*Ministero dell' Ambiente
e della Sicurezza Energetica*
DIREZIONE GENERALE VALUTAZIONI AMBIENTALI

DIVISIONE V – PROCEDURE DI VALUTAZIONE VIA E VAS

**OGGETTO: [ID: 10819] Valutazione preliminare ai sensi dell'art.6, commi 9 del D.Lgs. 152/2006 relativa al progetto di integrale ricostruzione di un impianto eolico composto da 8 aerogeneratori di potenza unitaria 6 MW per una potenza complessiva di 48 MW e relative opere di connessione alla RTN nei Comuni di Vallata (AV) e Bisaccia (AV), con smantellamento di 24 aerogeneratori di potenza pari a 48 MW.
Proponente: EDISON Rinnovabili S.p.A.
Valutazione preliminare ai sensi dell'art. 6 comma 9 del D.Lgs. 152/2006. Nota tecnica.**

- 233501_D_D_0126_00 – *Planimetria con sovrapposizione impianto esistente e progetto di ammodernamento.*

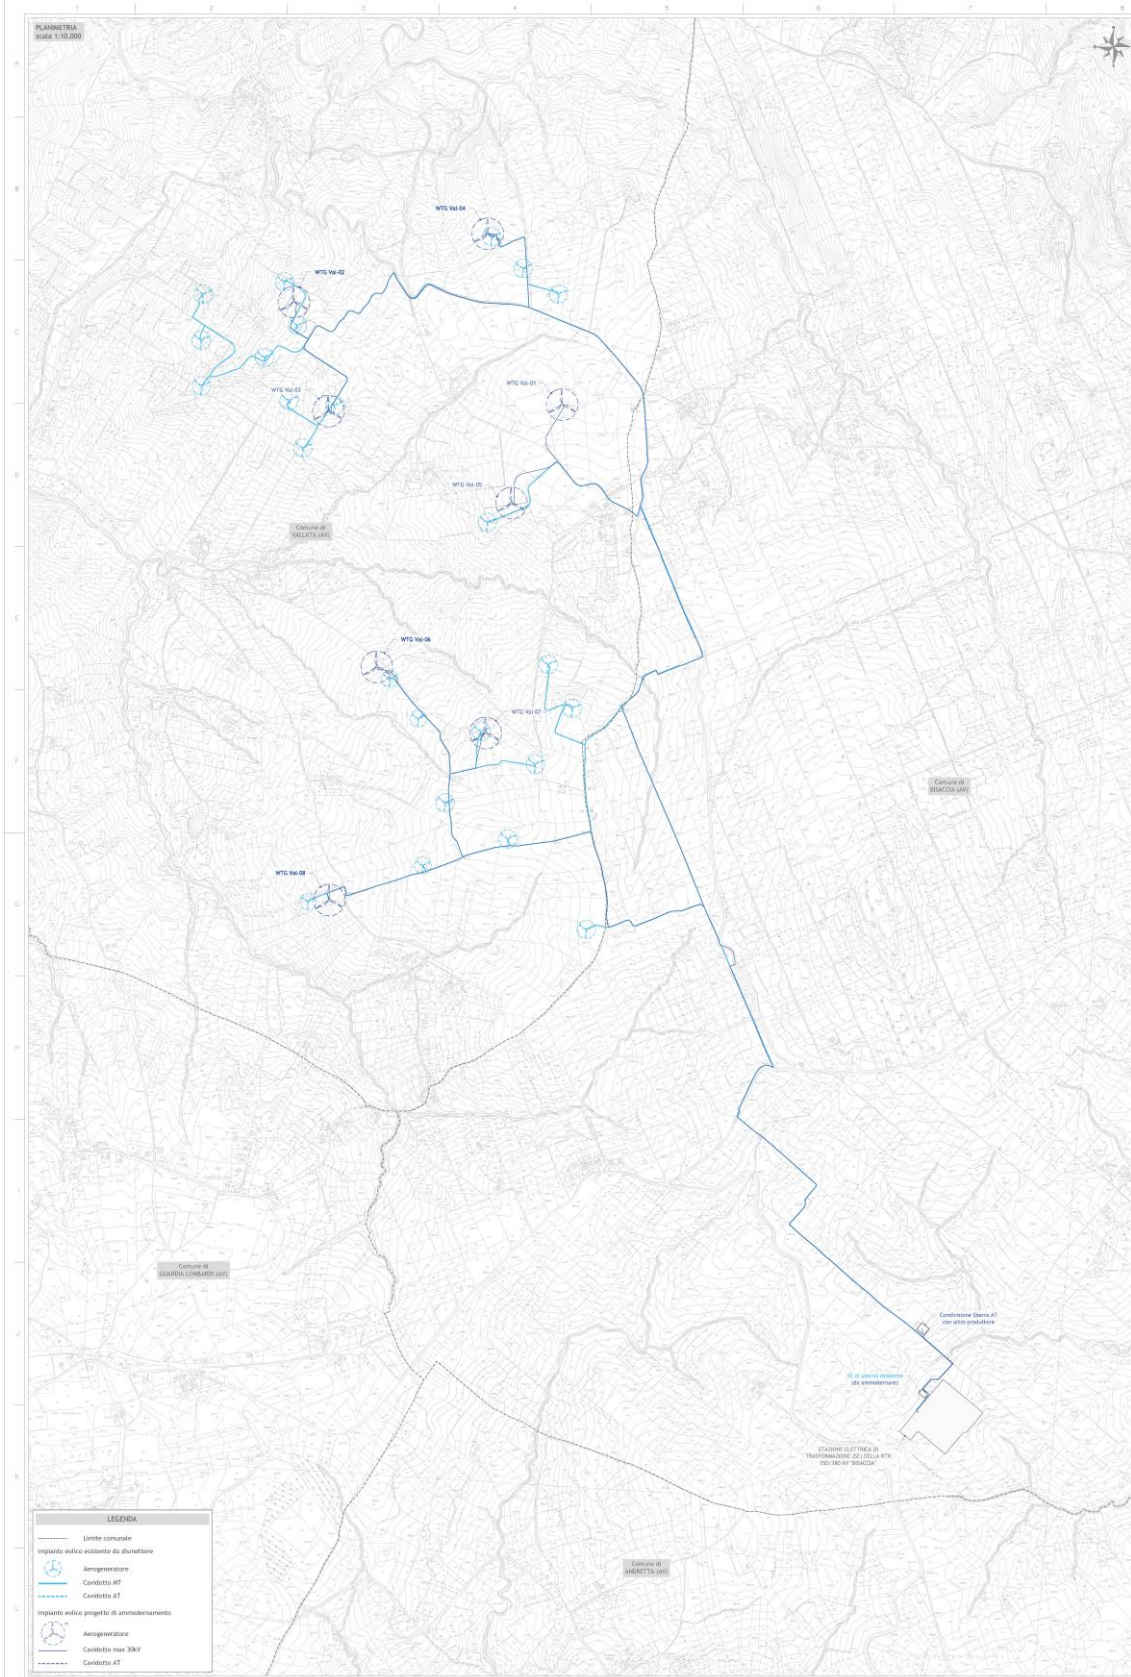
Si riporta nel seguito un estratto degli elaborati predisposti dal Proponente con sovrapposizione delle configurazioni nello stato di fatto e di progetto.

L'analisi dei principali parametri dimensionali che caratterizzano la proposta progettuale in esame mostra differenze significative rispetto a quanto verificato nell'ambito della Valutazione di Impatto Ambientale, conclusa presso la Regione Campania, tali da non poter essere trascurate.

Nonostante si preveda una riduzione del numero degli aerogeneratori, l'aumento dell'altezza totale risulta significativa, passando, a seconda dello specifico modello di WTG da 110/121/125m a 180m. Tale circostanza è da ritenersi meritevole di particolare attenzione rispetto ai possibili impatti ambientali, incluso quello paesaggistico e culturale.

Sebbene il progetto insista sulla stessa area di quello autorizzato e consista nella riduzione del numero e quindi della densità degli aerogeneratori, l'aumento considerevole dell'altezza totale delle macchine porta a dover valutare impatti diversi e su un territorio più vasto. E' opportuno sottolineare che, sulla base di quanto rappresentato in istanza, le valutazioni sull'impatto ambientale propedeutiche alla realizzazione dell'impianto esistente sono state concluse con provvedimento di VIA rilasciato dalla Regione Campania con Decreto Assessorile n.539 del 18/12/2007. Pertanto non si possono escludere condizioni al contorno diverse da quelle analizzate al momento del rilascio delle autorizzazioni sopra citate.

Premesso quanto sopra, considerato che in esito alle modifiche proposte, nonostante la riduzione del numero di aerogeneratori e nonostante questi insistano sul medesimo territorio, risulta un progetto diverso dal punto di vista ambientale rispetto a quello autorizzato e, non potendo escludere la possibilità che lo stesso possa avere impatti diversi, significativi e negativi rispetto a quelli già valutati, si propone che il progetto, per come modificato con la proposta in esame, sia da sottoporre a Verifica di assoggettabilità a VIA, secondo le disposizioni di cui all'art.19 del D.Lgs.152/2006.
